OGGETTO: [ID: 11291] Procedura di Valutazione di Impatto Ambientale ai sensi dell'art. 23 del D.Lgs. 152/2006 relativa al Progetto di un impianto eolico denominato "EOLICO VITERBO - MONTEFIASCONE" della potenza di 96 MW e delle relative opere di connessione, da realizzare nei comuni di Viterbo e Montefiascone (VT). Progetto PNIEC-PNRR

Proponente: Società Wind Energy 3 S.r.l.

PARERE AI SENSI DELL'ART. 24 COMMA 3 D.LGS. 152/2006 - COMUNE DI MONTEFIASCONE

Individuazione siti Natura2000 in relazione all'impianto in oggetto

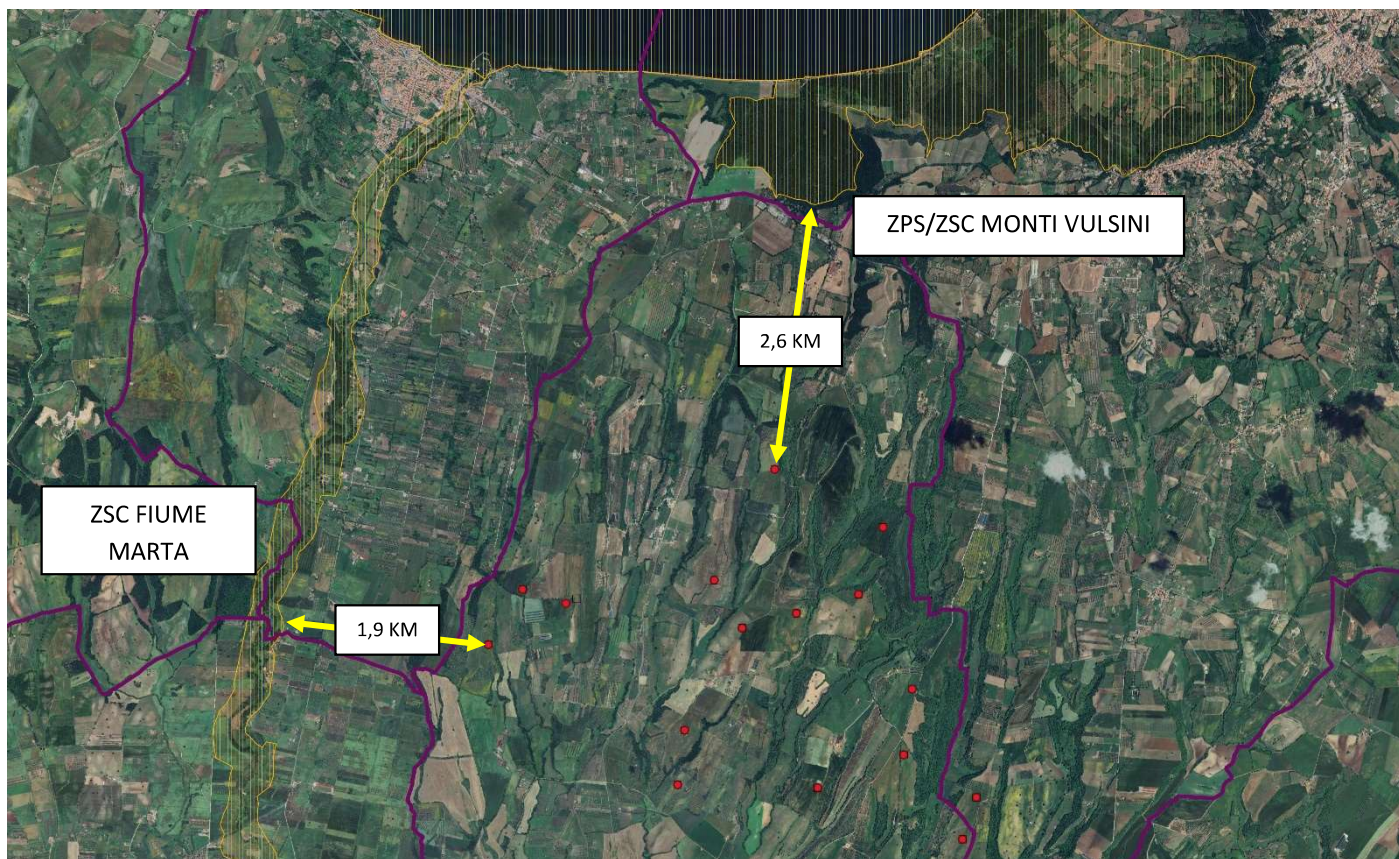
L'elaborato R.10 redatto dal proponente riporta inesattezze, come al capitolo 5.1.2 effettua una valutazione errata: *"Dall'esame puntuale, da verifiche sui luoghi, dall'esperienza maturata nel comprensorio indagato, non risulta la presenza di specie protette per le quali gli avvistamenti sono rari e limitati alle aree delimitate dalla rete Natura 2000 peraltro molto distanti oltre 8,00 Km dal sito interessato".*

I siti Natura2000 più prossimi all'area di impianto si trovano a 1,90 km e non a 8,00 km come dichiarato nell'elaborato progettuale.

Si evidenzia che le ZPS sono aree istituite per la conservazione dell'avifauna e nella fattispecie sono presenti nei siti indicati specie ornitiche molto sensibili alla collisione con questa tipologia di opera (pale eoliche) quali ad esempio Albanella minore *Circus pygargus*, Nibbio bruno *Milvus migrans*, Biancone *Circaetus gallicus*, Falco pecchiaiolo *Pernis apivorus*, Lanario Falco *biarmicus*, Falco pellegrino *Falco peregrinus*, tutte specie nidificanti in tali siti e specificatamente indicati nei rispettivi Formulari Standard.

Inoltre il Lago di Bolsena, distante 3,70 km dall'area di impianto, è riconosciuto come una Zona IBA (099).

Appare dunque appropriato ed indispensabile, alla luce della normativa regionale e nazionale vigente, sottoporre il progetto a Valutazione di Incidenza ed integrare la documentazione con uno studio di incidenza appropriato, al fine di poter escludere impatti significativi derivanti dall'intervento proposto sui siti tutelati Natura 2000.

Individuazione terreno distinto al NCT al Fig. 75 P.Illa 236 di localizzazione pala n. 15

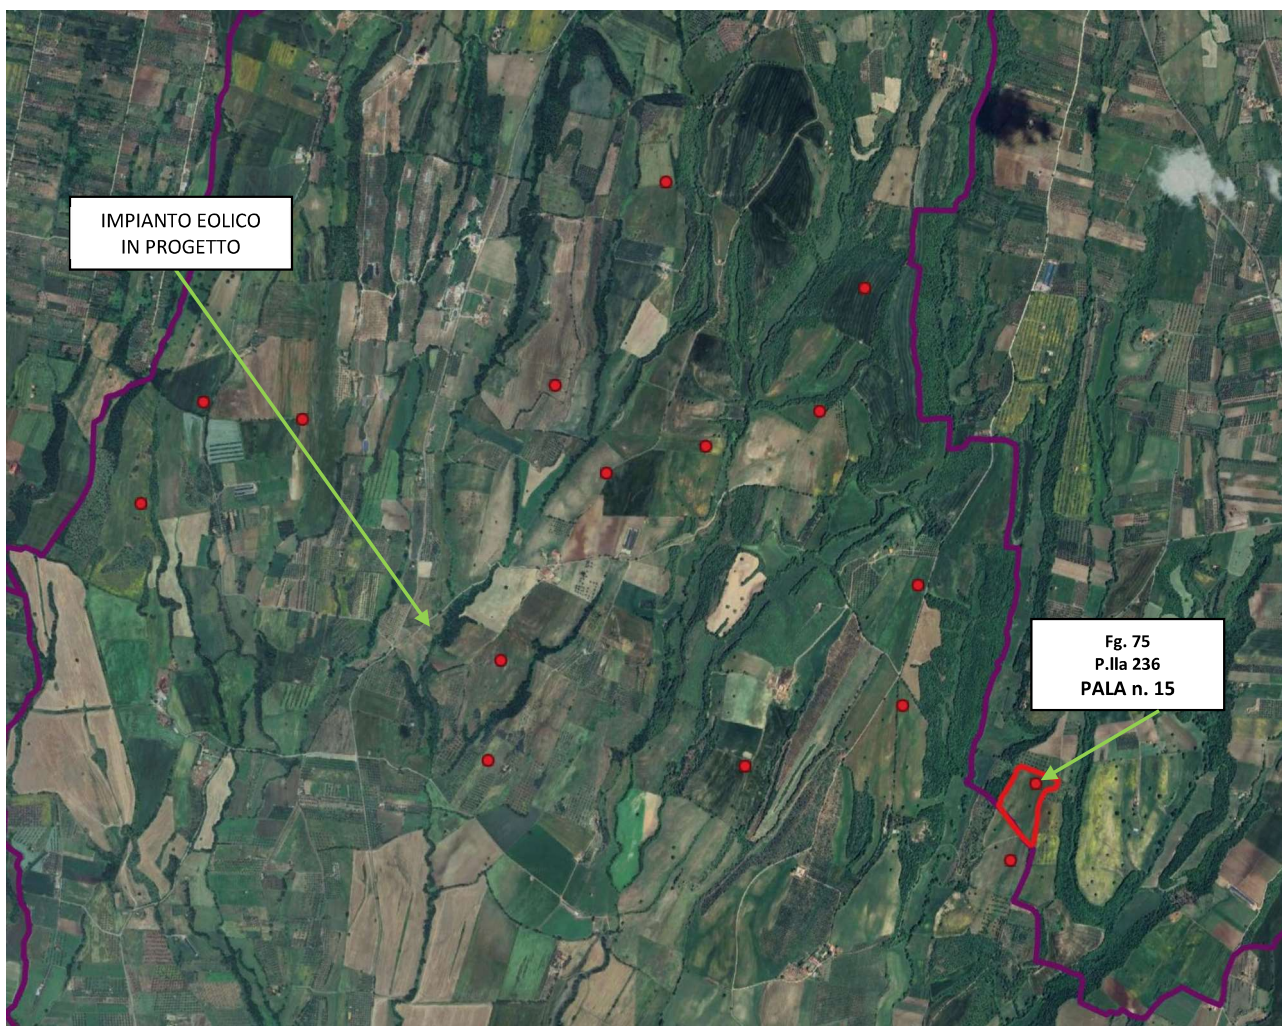
La pala identificata con il numero 15 ricade in zona gravata da uso civico.

La pala identificata in progetto con il numero 15, situata nel territorio del Comune di Montefiascone e distinta al N.C.T. al Fg. 75 P.Illa 236 ricade su area con gravame di uso civico.

Le aree gravate da usi civici sono aree sottoposte a vincolo paesaggistico ai sensi dell'art. 142 comma 1 lett. h) del D.Lgs. 42/2004.

Il proponente ha omesso di identificare l'intervento come ricadente all'interno di zone tutelate ai sensi della Parte Terza del D.Lgs. 42/2004.

La Legge 1766/27 inoltre prevede che i terreni con gravame di uso civico possano essere utilizzati esclusivamente come bosco, pascolo permanente e coltura agraria, escludendone dunque ogni utilizzazione a scopo edificatorio.

Si ritiene pertanto che la pala n. 15 in progetto non possa essere localizzata nell'area individuata dal proponente.

Stralcio PTPR Lazio – TAV. B

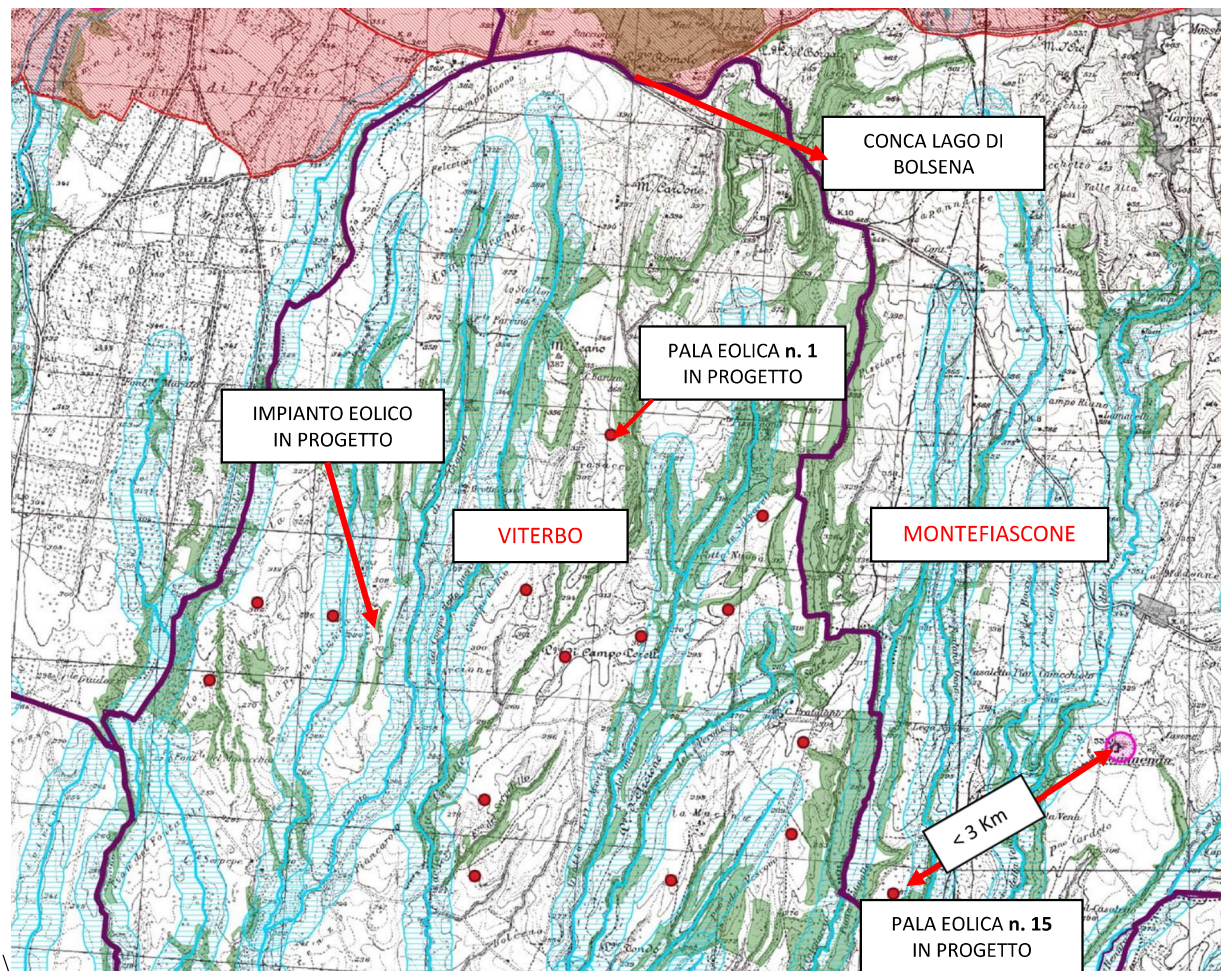
La Pala n. 15 in oggetto è localizzata all'interno della fascia di rispetto di 3 km dal perimetro dei beni sottoposti a tutela ai sensi dell'art. 136 del D.Lgs. 42/2004 ed ai sensi della parte Seconda del Codice.

- La Pala P15 nel comune di Montefiascone è a circa 2 Km (in fascia di rispetto) da immobile tutelato ai sensi della parte seconda del D.lgs 42/2004, identificato catastalmente al N.C.E.U. al Fg. 76 P.IIIa 487;
- La Pala P1 nel comune di Viterbo è situata a soli 2,4 Km (in fascia di rispetto) dal perimetro dell'area sottoposta a tutela ai sensi dell'art. 136 comma 1 lett. c) e d) del D.Lgs. 42/2004, D.M. 24.10.1960 e D.M. 22.05.1985 "Conca del Lago di Bolsena".

Comuni Laziali appartenenti al Biodistretto Lago di Bolsena e localizzazione impianto

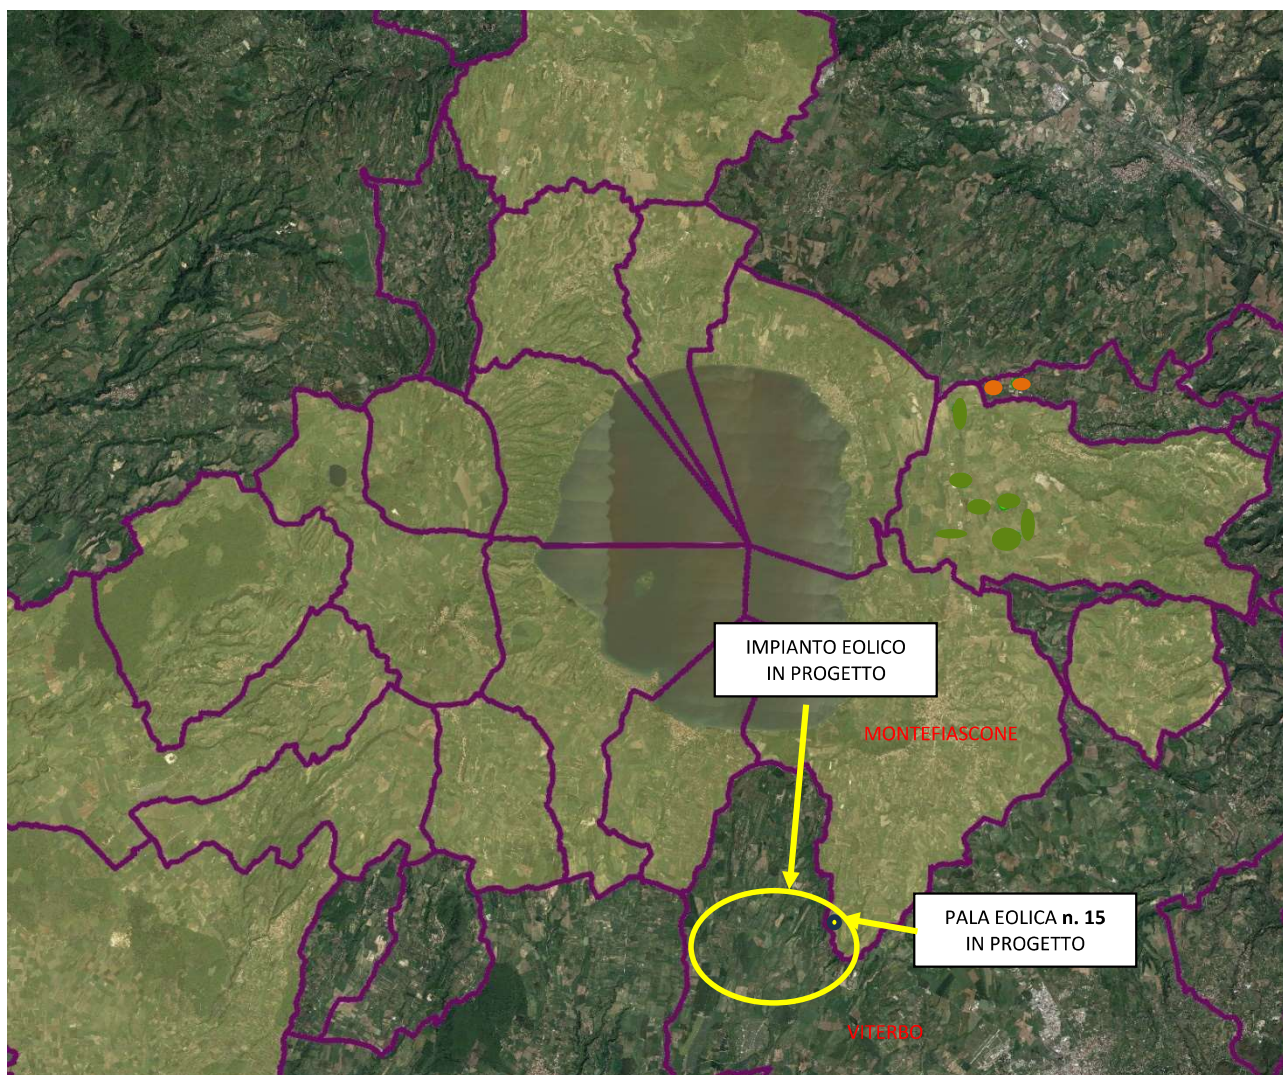
Il Comune di Montefiascone fa parte del Biodistretto del Lago di Bolsena e la pala n. 15 viene a collocarsi completamente all'interno del territorio del **Biodistretto del Lago di Bolsena (BDLB)** ufficialmente riconosciuto ed istituito con D.G.R. n. 638 del 05.10.2022 in linea con quanto prescritto dalla DGR n. 51 del 02 febbraio 2021, di adozione del Regolamento regionale n. 3 del 9 febbraio 2021 concernente "Disposizioni per la disciplina e la promozione dei biodistretti" ai sensi dell'art. 6 della L.R. n. 11/2019.

In relazione agli impianti eolici ricadenti nei territori appartenenti ai Biodistretti come istituiti ai sensi dell'art. 4 della L.R. 11/2019 il documento considera tali aree come **Potenzialmente Non Compatibili e la cui valutazione deve essere effettuata in coerenza con il Piano del Biodistretto**.
